状态:	已反馈	开始日期:	2026-06-22
优先级:	B级	计划完成日期:	2026-06-30
指派给:	宁欣洋	% 完成:	0%
类别:		预期时间:	0:00 小时
目标版本:			
完结状态:	未成单

同时这个sw文件是之前和您这边打算设计的一套打孔的准直器，然后在后端的不锈钢内进行打孔
这个通孔准直器，本质就是在透镜的后端，上下贯通一个1.3mm半径的圆孔，为了气体能够进入和充气帮忙确认一下，这个的设计是否可行

- 文件 c720f9adeb71339b728f95a81a0e7870.png 已添加

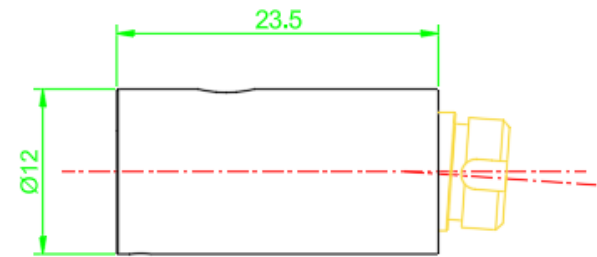
打孔准直器，成本2000元/只，5只起订

- 1.目前这款设计和麓邦是有点区别的，材质是铜，外形图如下
- 2.预留的打孔位置，只能打φ1mm的孔，不确定这个大小对客户充气有没有影响
- 3.透镜尺寸，要能和现在的结构匹配上，他们的透镜是焦距11mm，直径7.2mm，厚度约5mm的，透镜不合适内部结构用不了就没法承接
